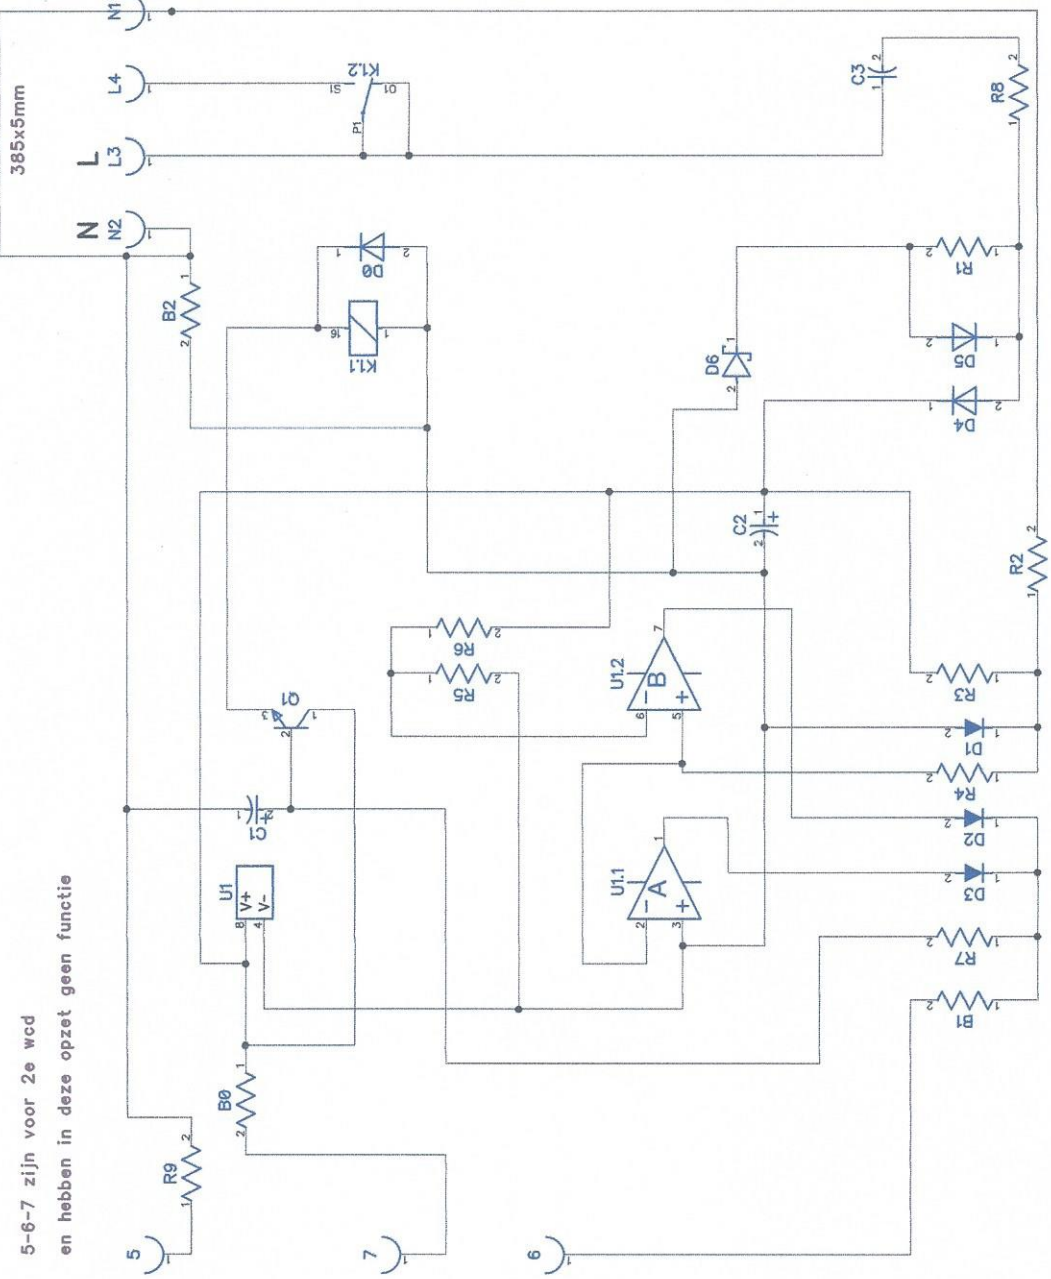
Sensorlijn tussen N2 en N1

5-6-7 zijn voor 2e wcd  
en hebben in deze opzet geen functie
